RZP.271.7.2025

### Wyjaśnienia treści SWZ nr 1

dot. postępowania o udzielenie zamówienia publicznego na zadanie pn: Budowa sieci kanalizacji sanitarnej, grawitacyjnej i tłocznej z przepompowniami ścieków w rejonie ul. Kraziewiczza, Milewskiego, Schulza, Falkowskiego, Rolnej, Rebelki

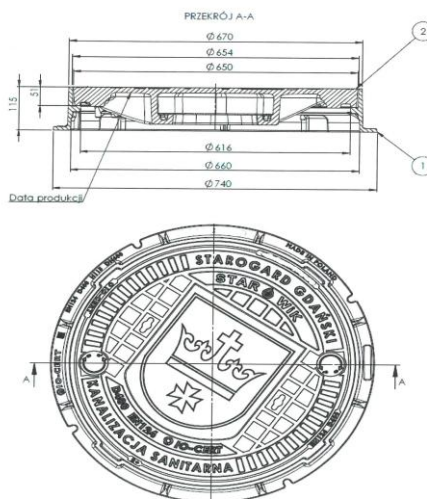
Proszę o podanie wysokości żeliwa drogowego.

Poniżej parametry włączów do zastosowania.
